Rotax 508 UL: Ventildeckelbefestigung

Diese Service-Information betrifft alle ROTAX Motoren 508 UL bis zur Motornummer 3,707.736. Bei nachfolgenden Motoren wurde diese Änderung bereits in der Serie durchgeführt.

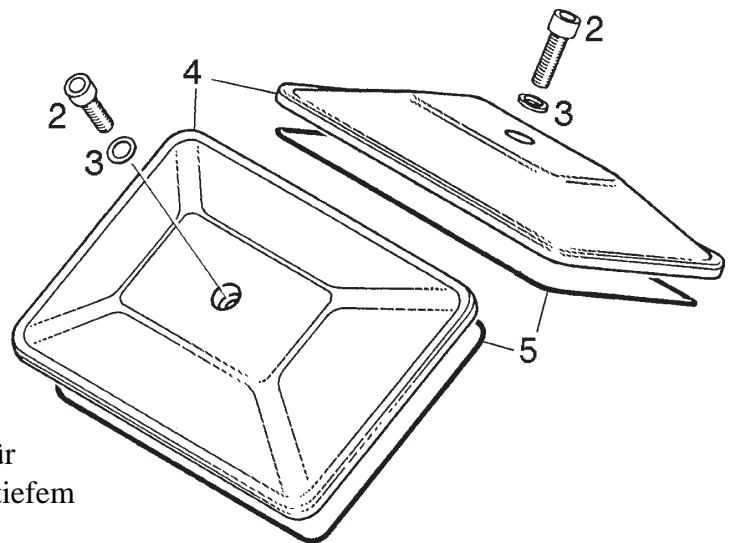
Aufgrund von vereinzelt Brüchen am Butzen ∂ (Befestigung für Ventildeckel) sollte die Ventildeckelschraube M6x25 (Teile-Nr. 840 861) gegen die Zylinderschraube M6x30 DIN 912 (Teile-Nr. 840 889) gewechselt werden. Dazu ist es nötig, das M6 Innengewinde bis zu einer Gewindetiefe von 16,5 mm nachzuschneiden (siehe nebenstehende Skizze mit bereits geänderter Gewindetiefe).

- ☞ Zylinderschraube M6x25 Σ , Dichtring Π und Ventildeckel π mit O-Ring \int abnehmen.
- ☞ Motor abdecken, es dürfen keine Späne zum Ventiltrieb gelangen.
- ☞ mit geeignetem Gewindebohrer (für Sackloch) Gewinde im 17,6 mm tiefem Sackloch nachschneiden.

- ☞ Erforderliche Gewindetiefe von 16,5 mm kontrollieren, um ausreichende Befestigung des Ventildeckels zu gewährleisten.
- ☞ O-Ring, Ventildeckel, Dichtring und Innensechskantschraube M6x30 anbringen. Anzugsdrehmoment 10 Nm.
- ☞ Motor starten und auf Dichtheit prüfen.
